対策箇所説明図

対策内容

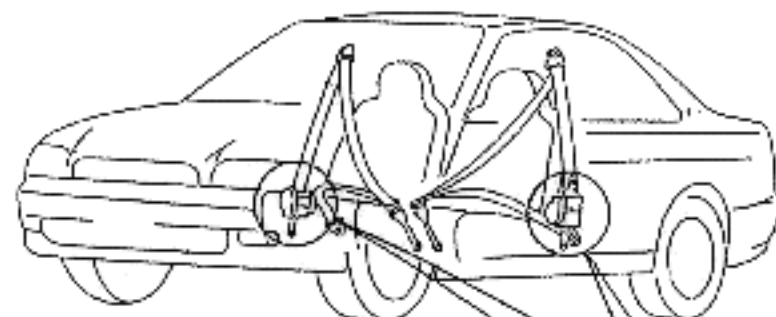
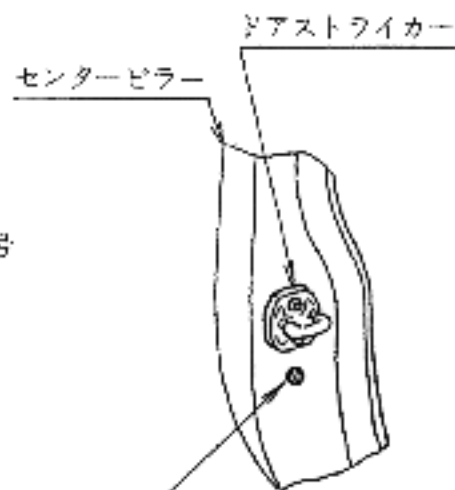
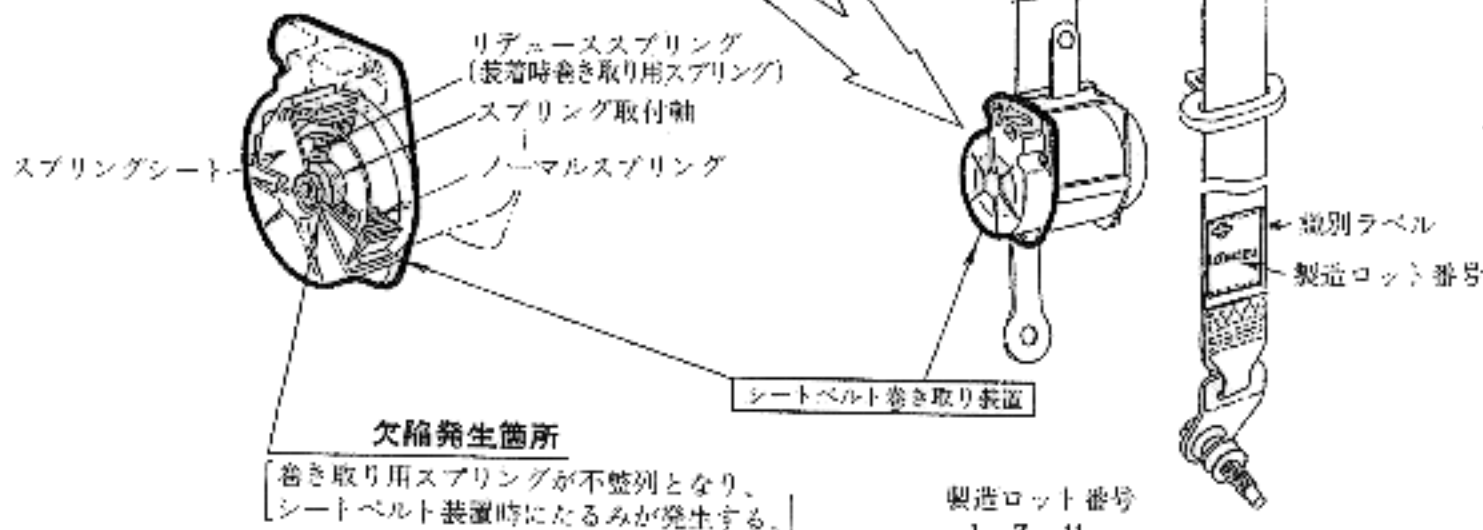
全車両、前席シートベルトのラベルを点検し、製造ロット番号1 Z 11（平成3年12月11日製造）以前のものは、シートベルト巻き取り装置を良品と交換する。

運転席側の車体センターピラーのドアストライカー下部に識別シールを貼付する。
